IT MONTAGGIO SCHEDA DI POTENZA

EN MOUNTING INSTRUCTIONS FOR POWER PCB

Fig.1

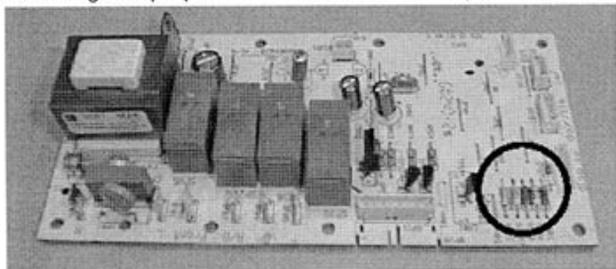
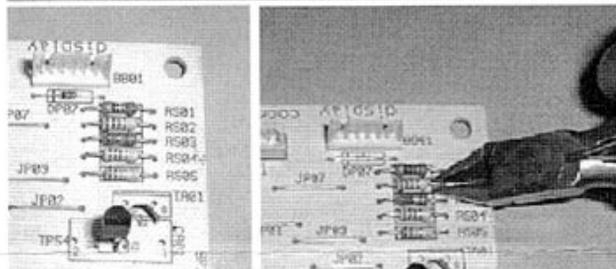
Per montare questa scheda cod. 3722 161 90 / 2 al posto di quelle indicate in tabella è necessario tagliare le resistenze indicate (vedi Fig 1 e Tab.1) e poi effettuare il test diagnosi per verificare il codice della scheda (vedi S.B. 599352374).

To mount the PCB part no. 3722 161 90 / 2 in place of the ones listed in the table below, it is necessary to cut the resistors according to table 1 and fig. 1 and then perform the diagnostics to check the part no. of the PCB (see S.B. 599352374).
